# Regolamento Urbanistico ed Edilizio (RUE)

Comuni di Brisighella, Casola Valsenio, Castel Bolognese, Riolo Terme e Solarolo

**ELABORATO GENERALE DI CONTRODEDUZIONE**

**VOL. 5**

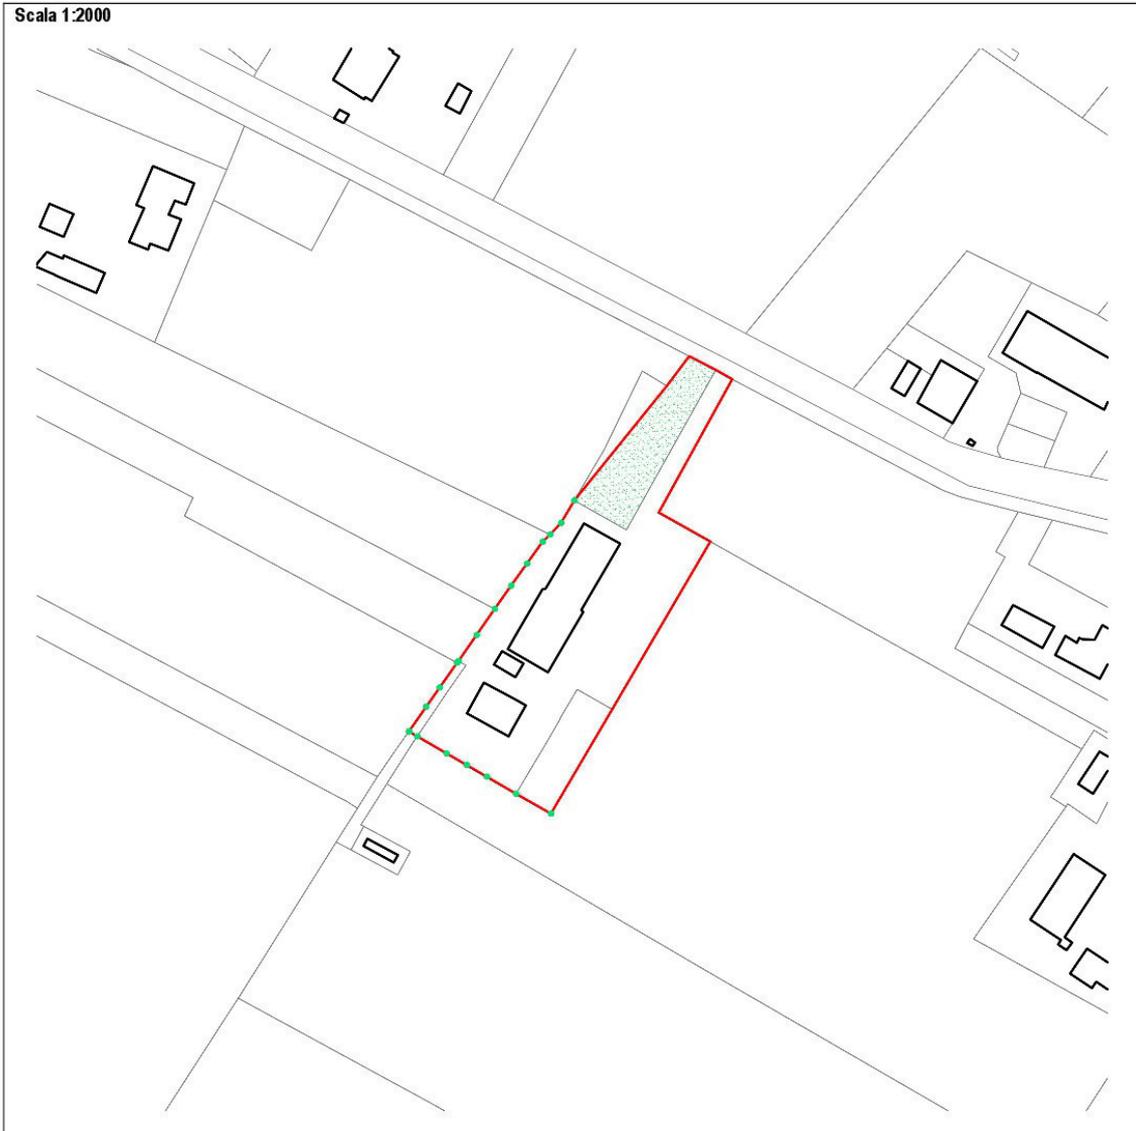
L'accoglimento parziale dell'osservazione comporta la modifica cartografica dell'elaborato Tav. P.3 "Progetto"\_Tavola 6.3 del RUE Intercomunale nei termini di cui all'elaborato grafico allegato (**AII. 1**). L'elaborazione della Scheda progetto in ambito rurale R.17 "Area via Zirona", così come riportato in allegato (**AII. 2**), comporta l'integrazione dell'elaborato del RUE Intercomunale Tav. P.1 "Schede progetto" seguendo l'ordine progressivo delle schede "R" adottate ed aggiornandone di conseguenza l'indice.

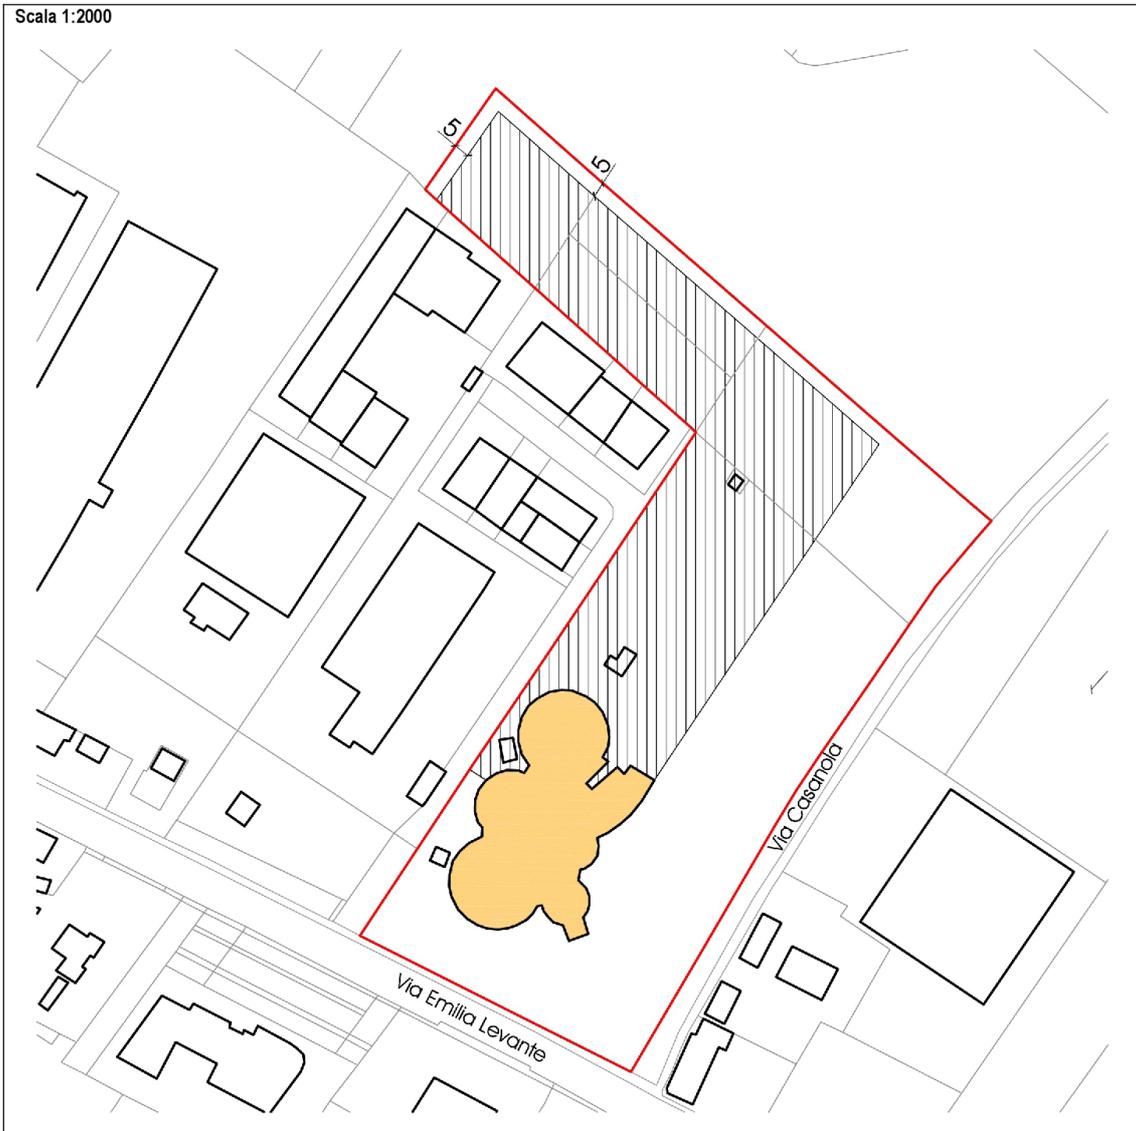
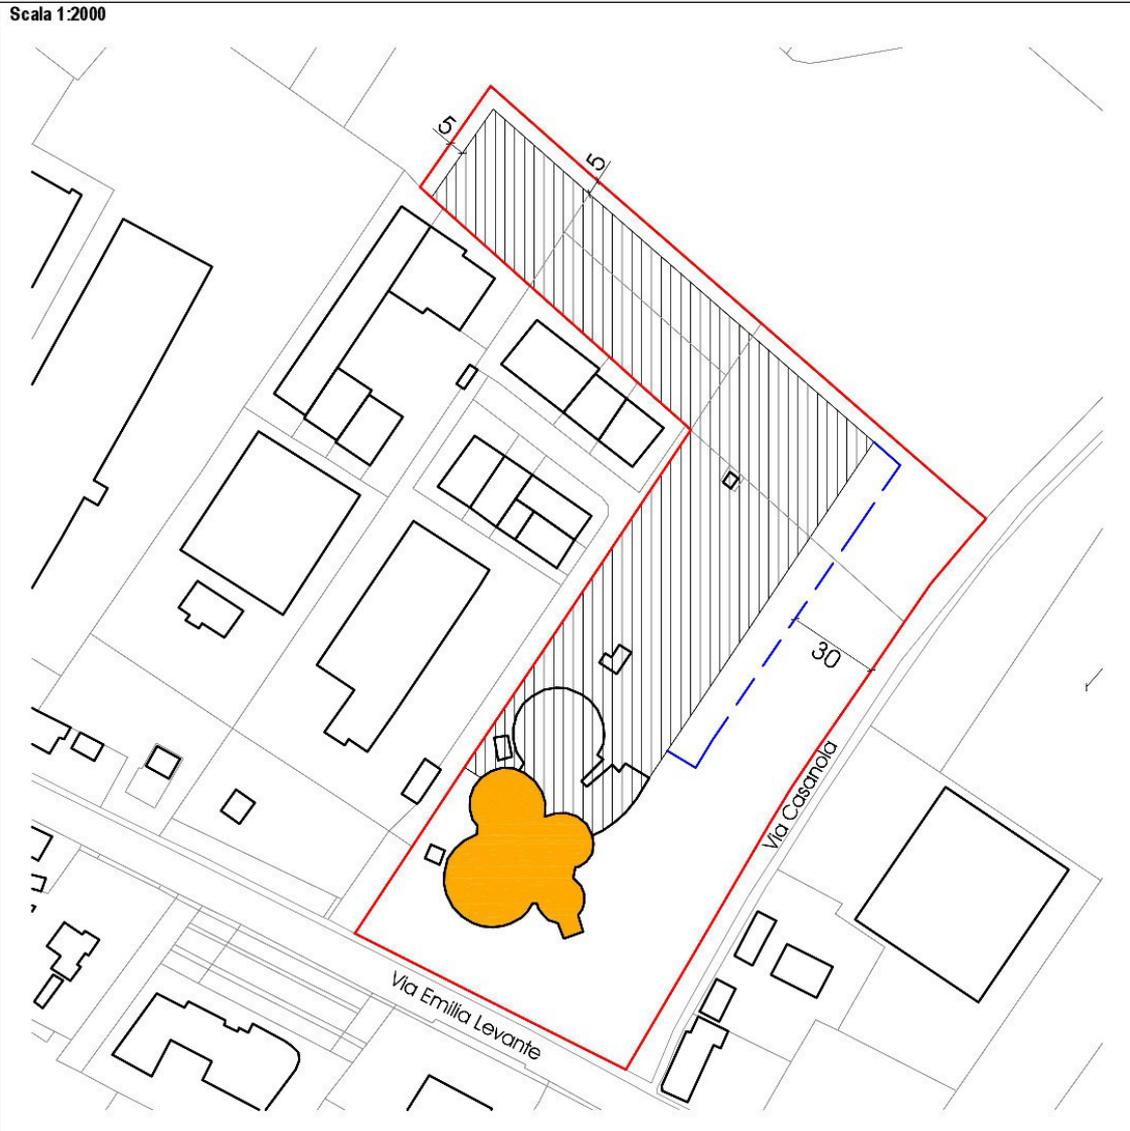
- Stante quanto sopra premesso, l'osservante chiede la modifica della Scheda progetto U.12 "Area le Cupole" nei seguenti termini:
- a) la destinazione d'uso "commercio al dettaglio", già prevista fino al limite delle strutture di vendita medio-piccole (superficie di vendita -Sv- fino a 500mq), sia ammessa anche svincolata dall'attività insediata senza obbligo di accesso agli incentivi;

- Per quanto al punto d), l'osservazione è accolta; la Scheda progetto U.12 sarà modificata quanto alla "Prestazione sicurezza – Mobilità" nei termini di cui all'elaborato grafico allegato (**Ail. 1**), consentendo l'accesso carrabile dal collegamento esistente posto in corrispondenza del parcheggio pubblico di via Emilia Levante a condizione che in fase attuativa sia verificata la regolarità di tutti gli accessi/passi carrabili alla proprietà provvedendo agli eventuali adeguamenti geometrico-costruttivi che si rendano necessari.

- Per quanto al punto f) l'osservazione è accolta; si ritiene opportuno confermare la classificazione di "Edificio significativo dell'architettura moderna" limitatamente alla porzione di edificio prospiciente la via Emilia corrispondente al nucleo originario del locale da ballo escludendo, quindi, da tale classificazione la porzione retrostante che in base alla relazione fotografica allegata all'osservazione non presenta particolari caratteri di interesse documentale. L'accoglimento della presente punto comporta la modifica dell'elaborato Tav. P.3 "Progetto"\_Tavola 6.4 del RUE Intercomunale nei termini di cui all'elaborato grafico allegato (**Ail. 2**) e la modifica della parte grafica della Scheda progetto in ambito urbano U.12 "Area Le Cupole" nei termini di cui all'elaborato grafico allegato (**Ail. 1**).

Tavola 6.1

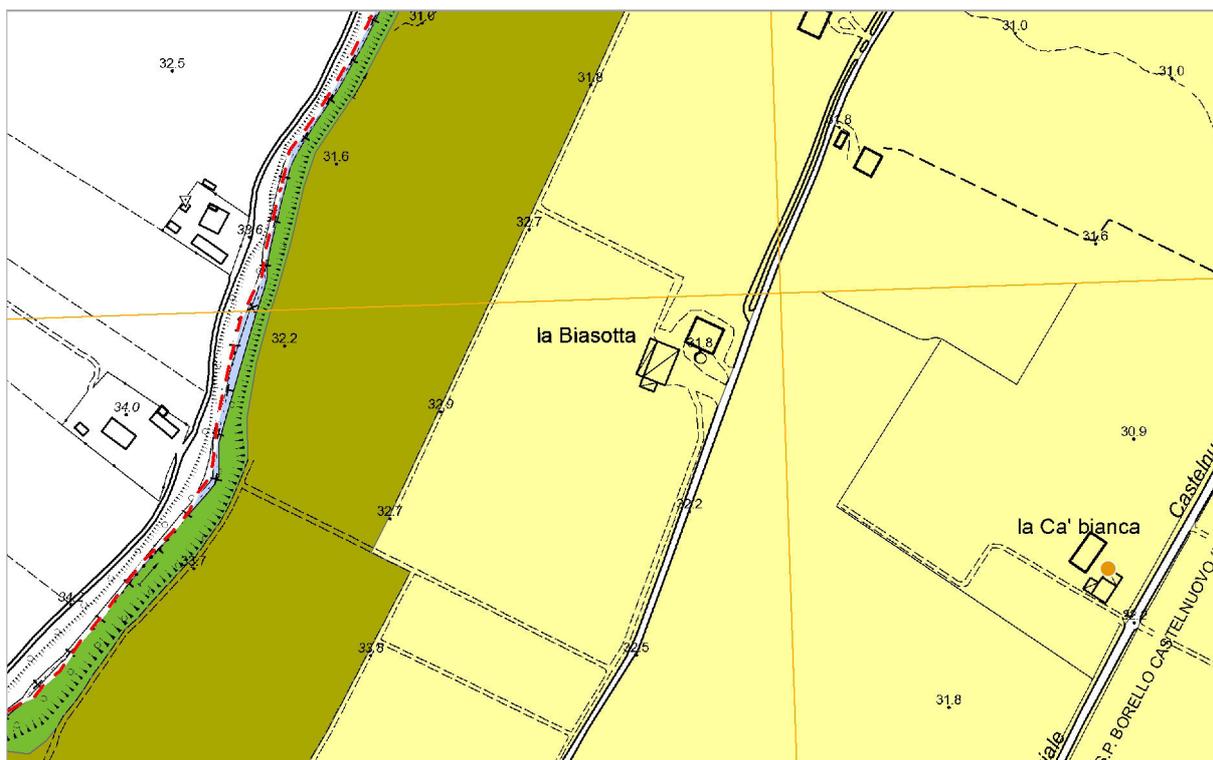
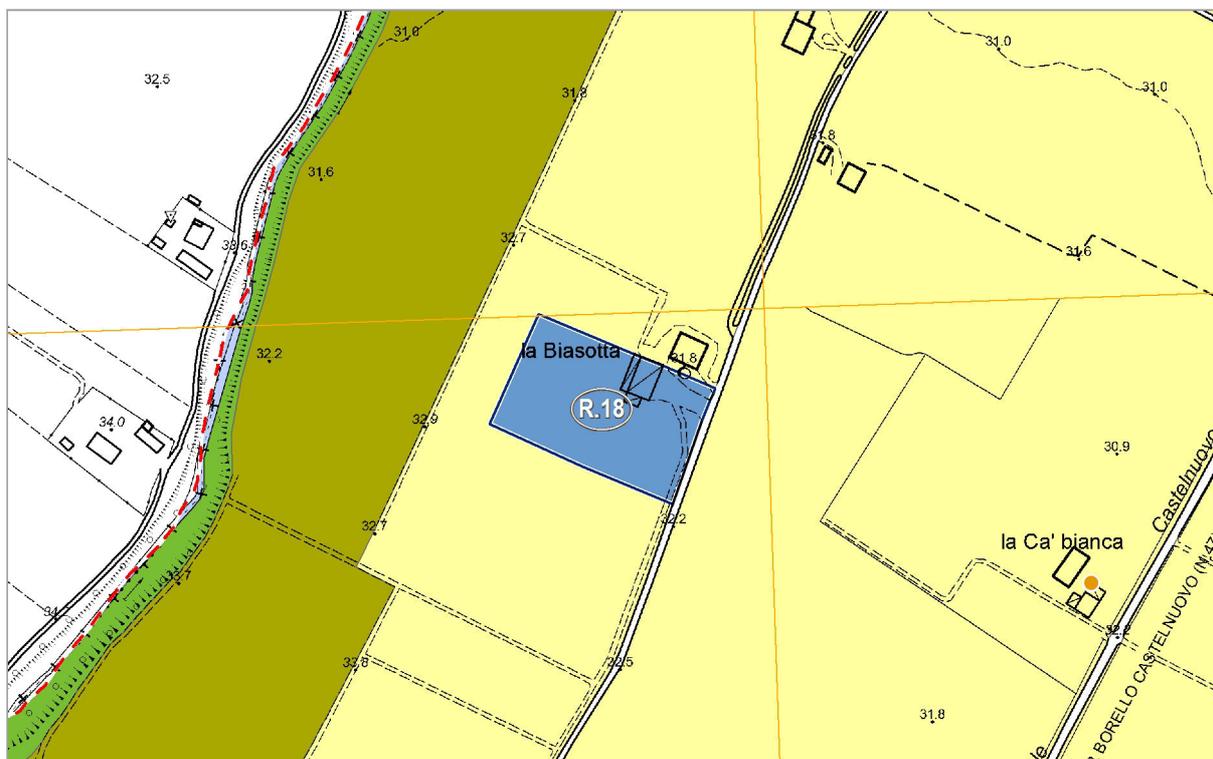
L’accoglimento parziale dell’osservazione comporta la modifica cartografica dell’elaborato Tav. P.3 “Progetto”\_Tavola 6.1 del RUE Intercomunale nei termini di cui all’elaborato grafico allegato (AII. 1). L’elaborazione della Scheda progetto in ambito rurale R.18 “Area di via Biasotta de Cane”, così come riportato in allegato (AII. 2), comporta l’integrazione dell’elaborato Tav. P.1 “Schede progetto” seguendo l’ordine progressivo delle schede “R” adottate ed aggiornandone di conseguenza l’indice.

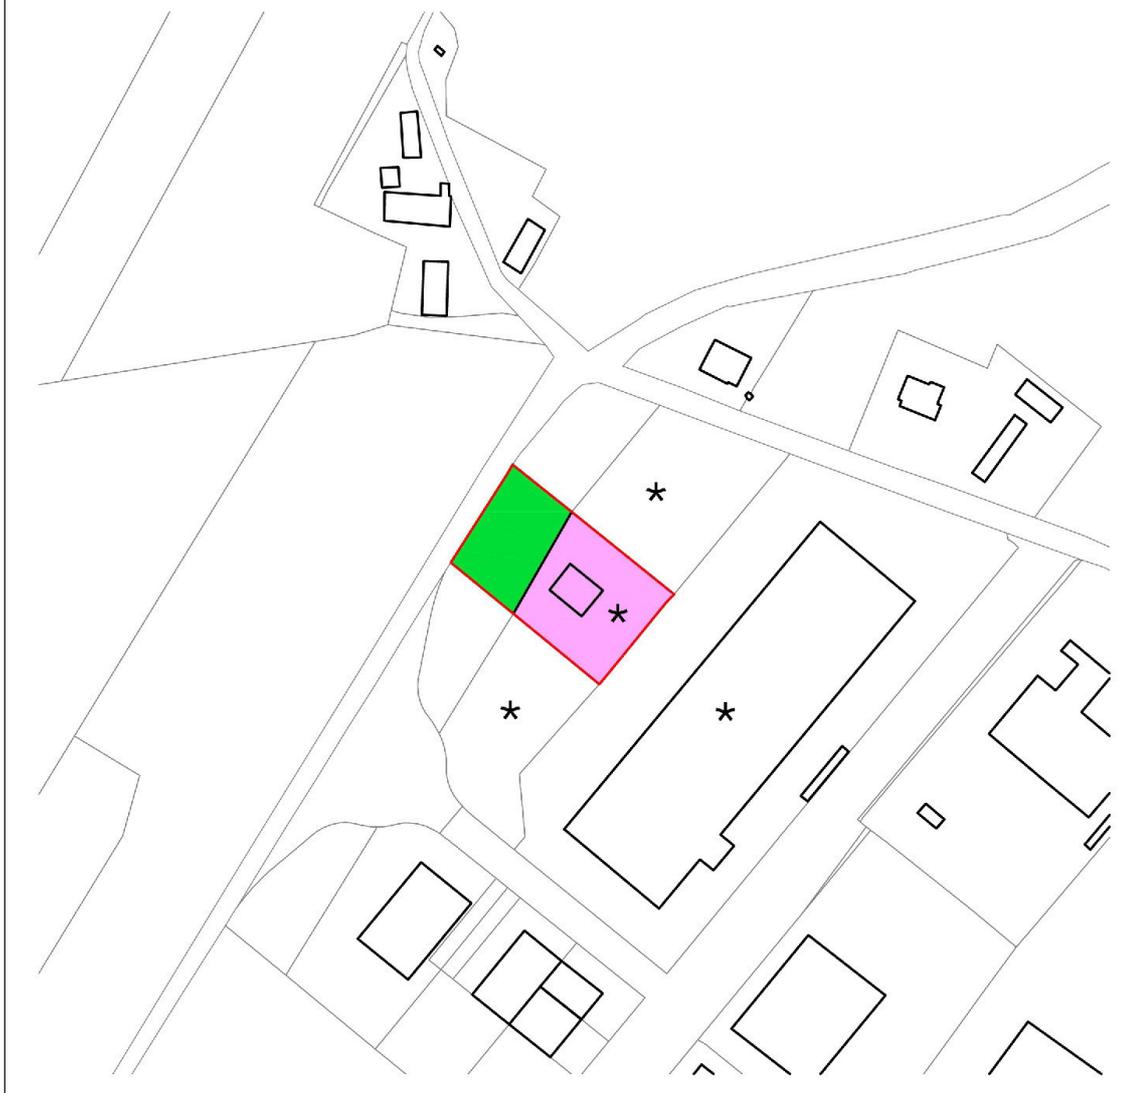
Stante quanto sopra esposto, l'osservante chiede le seguenti modifiche generali e normative:

- a) Per quanto al punto a) l'osservazione è accolta; la Scheda progetto U.9 "Area Valsenio" viene modificata nel senso richiamato dall'osservazione e nei termini di cui all'allegato (**AII. 1**), esplicitando negli "Aspetti puntuali di scheda" che, ai fini dell'applicazione dei parametri urbanistici, si attribuisce al "Lotto o Unità d'intervento" il perimetro di intervento corrispondente alla situazione proprietaria alla data di presentazione dell'osservazione, coincidente di fatto con la data del 14 marzo 2017.

L'accoglimento dell'osservazione comporta la modifica della Scheda progetto U.9 "Area Valsenio" per quanto attiene la sezione "Aspetti puntuali di scheda" nei termini di cui all'elaborato grafico allegato (**AII. 1**).

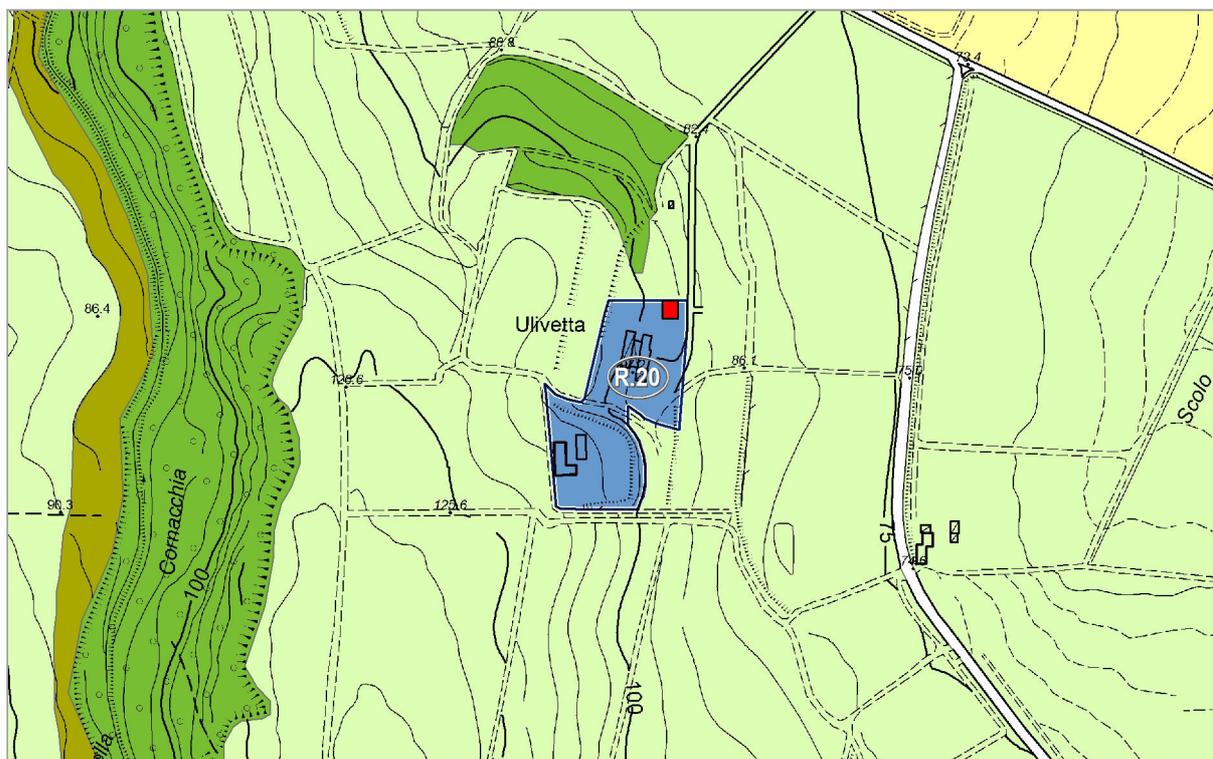
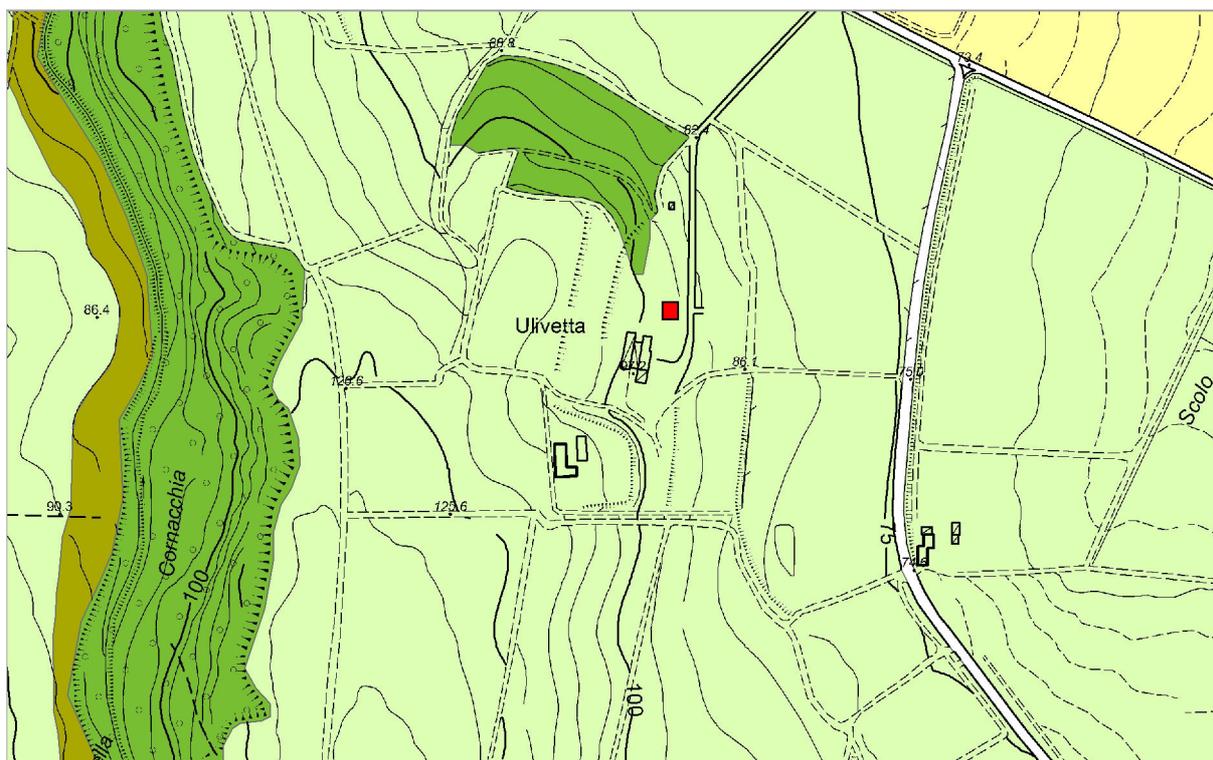
- 1) la Sul massima aggiuntiva ammessa, oltre a quella esistente, è pari a mq 500. In fase progettuale dovrà essere verificato l'inserimento ambientale, visivo e paesaggistico dei nuovi fabbricati scongiurando l'interferenza con il varco visivo necessario per la visibilità dell'edificio di valore storico-architettonico dalla viabilità stradale limitrofa.

L'accoglimento dell'osservazione comporta la modifica cartografica dell'elaborato Tav. P.3 "Progetto"\_Tavola 6.3 del RUE Intercomunale nei termini di cui all'elaborato grafico allegato (**AII. 1**); l'elaborazione della Scheda progetto in ambito rurale R.20 "Area Podere Ulivetta", così come riportato in allegato (**AII. 2**), comporta l'integrazione dell'elaborato Tav. P.1 "Schede progetto" seguendo l'ordine progressivo delle schede "R" adottate ed aggiornandone di conseguenza l'indice.
